植栽工等の設計が適切でなかったもの (1件 不当と認める国庫補助金 1,298,289円)

この交付金事業は、伊江村が伊江村伊江地区において、既存の施設である堆肥センター内において木材破砕施設を整備するために舗装工、植栽工等を行ったものである。このうち、植栽工は、堆肥原料に用いる木材を破砕する際に発生する粉じん等が近隣の葉たばこ畑へ飛散することを防止するための防じん対策として、防風施設である防風林を植栽したものである。

植栽工の概念図

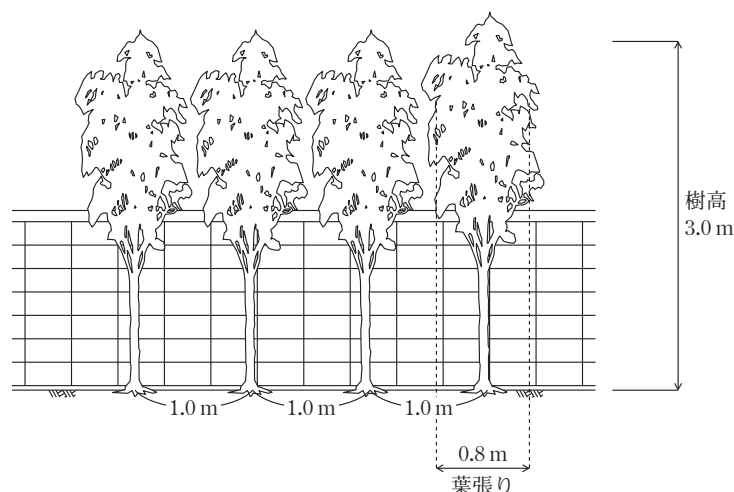
しかし、指針等によれば、植栽木ができるだけ早く枝や葉を広げて互いに接し、諸害に対する抵抗を高めるよう、防風林の植栽間隔は1.0m程度を基準とし、防じんの対象とする作物に応じた高さ(本件の場合は3.0m)を確保することとされているのに、同村は誤って上記のとおり3.0m間隔で樹高2.0mの成木を植栽することとしたため、本件植栽工は植栽間隔が開きすぎていて樹高も不足しており、十分な防じん効果を発揮できないものとなっていた(参考図参照)。

したがって、植栽工等(工事費相当額計1,854,698円)は、設計が適切でなかったため、粉じん等の飛散を防止するという工事の目的を達しておらず、これに係る交付金相当額1,298,289円が不当と認められる。
